改善箇所説明図

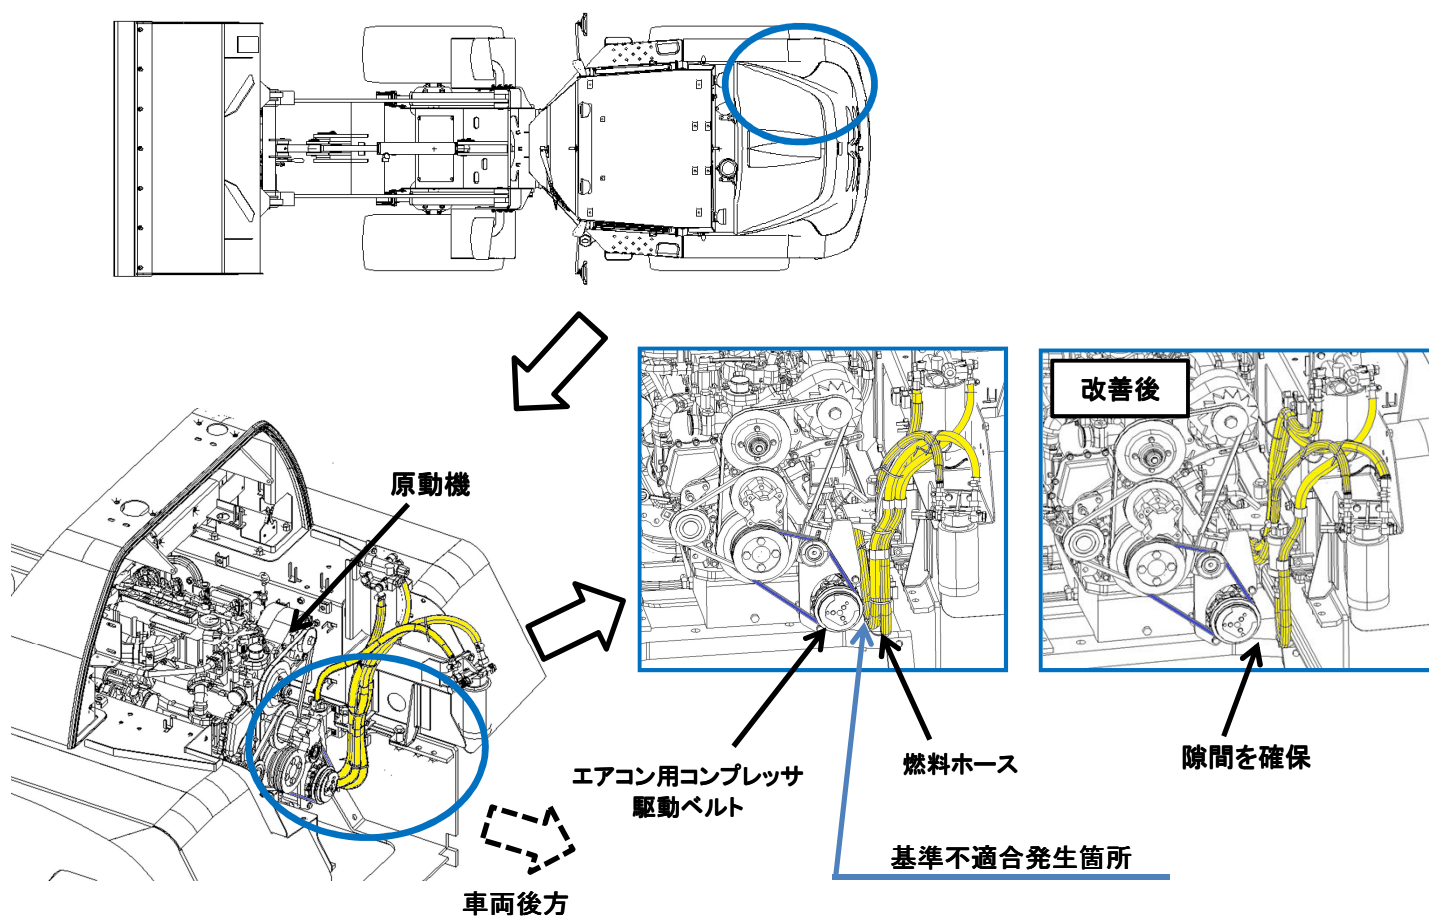
ショベル・ローダの燃料ホースにおいて、燃料ホースの配索が不適切なため、エアコン用コンプレッサ駆動ベルトとの隙間が小さいものがある。そのため、作業時の車両の振動により燃料ホースがコンプレッサ駆動用ベルトと接触して、当該ホースが摩耗し燃料が漏れるおそれがある。

改善措置の内容：全車両、燃料ホースの取り回しを変更し、ベルトとの隙間を確保する。
また、燃料ホースを点検し、損傷しているものは新品と交換する。

識別：対策完了車両については、車両右側のリヤフェンダに白色ペンキを塗布する。
